VĮ Lietuvos oro uostai
Viešųjų pirkimų komisija

DĖL ATSAKymo Į KLAUSIMUS

VĮ Lietuvos oro uostų viešųjų pirkimų komisija (toliau – Komisija), vykdydama **Kauno terminalo plėtros rangos darbų** pirkimą, CVP IS Nr. 671100 (toliau – Pirkimas), atsakydama į suinteresuotų tiekėjų klausimus/prašymus, teikia šiuos paaiškinimus bei patikslinimus:

20.9	VSAT pasų patikros (vienvietė) kabina su įranga, montavimo darbai	kompl.	1,00

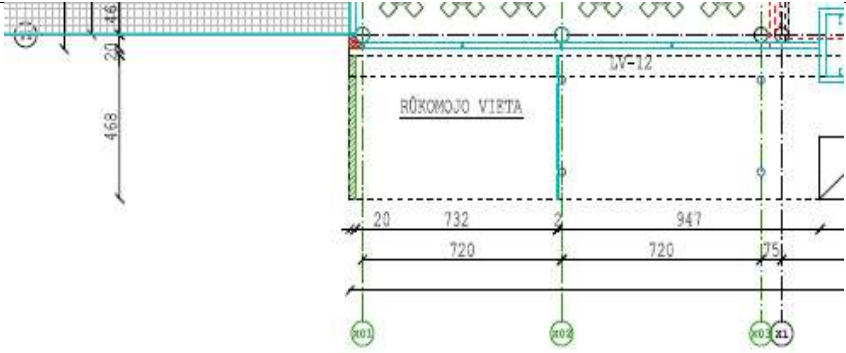
15	IP telefonija su IP telefonu, suderinamu su Informatikos ir ryšių departamento prie LR vidaus reikalų ministerijos eksploatuojama telefonų stotimi	1	Vnt.

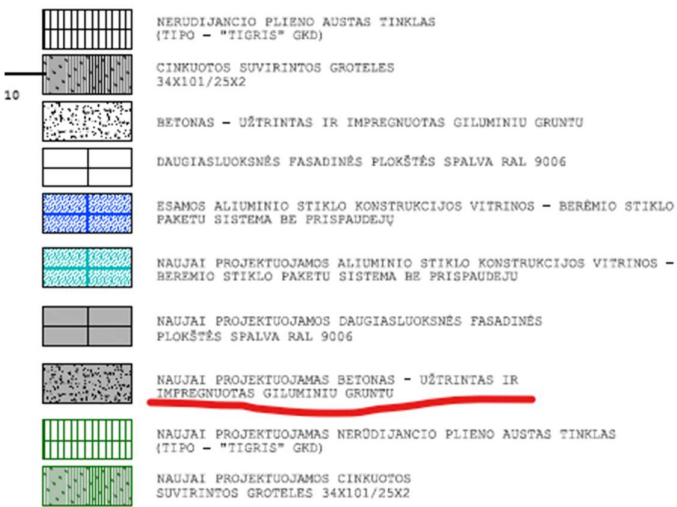
29.	SA dalis: Prašome patikslinti 2.14.11 poz. stiklo užtvėrimas rūkimo vietai kiekį, nes pagal brėžinį yra 4,68m ilgio ir 3,3m aukščio atitvara, o į kiekių žiniaraštį įtraukta – 13,79m.	Stiklo konstrukcija atitaukta nuo gb kolonų, ilgis 4,18m. plotas teisingas.

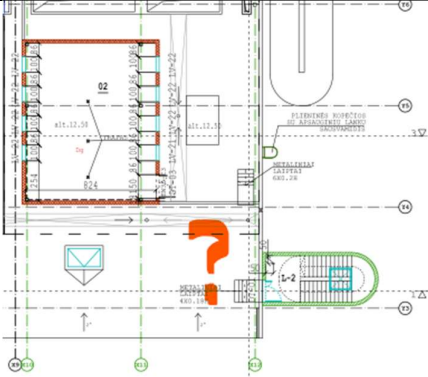
20.23	Pajungtos ir sukonfigūruotos Radiacinės kontrolės vartų įrangos testavimas jonizuojančiu šaltiniu	kompl.	1,00						
34	Pagal techninio projekto SK dalies 0403-1-TP-SK-(1)-52 1A grindų planą nėra aišku, kokios yra esamos grindys tarp ašių X1 ir X9. Prašome papildomai atsakyti, kokia yra esamų grindų detalė tarp ašių X1 ir X9. Ar Tiekėjai turi vertinti temperatūrinį profilį? Jeigu taip, kurioje DKŽ eilutėje tai vertinti?				Esamų grindų detalė šiuo metu nėra žinoma, detalizuojama darbo projekto metu išardžius dalį grindų.				
35	2023-07-27 Perkančioji organizacija CVP IS priemonėmis pateikė atsakymus į Tiekėjų klausimus. Tiksliname 46. Klausimo-atsakymo tekstą. DKŽ 2.13.11 eilutėje yra nurodytas esamų apsauginių žaliuzių demontavimas. Prašome pateikti daugiau informacijos apie esamas žaliuzes, jų kieki, koks tvirtinimas ir pan. <table><tr><td>2.13.11</td><td>Esamų apsauginių žaliuzių demontavimas</td><td>kompl.</td><td>1,00</td></tr></table>				2.13.11	Esamų apsauginių žaliuzių demontavimas	kompl.	1,00	Demontuojamu žaliuzių kiekis 4 vnt. Patikslinta DŽK 2.13.11 eilutė. Pridedama esamų žaliuzių nuotrauka.
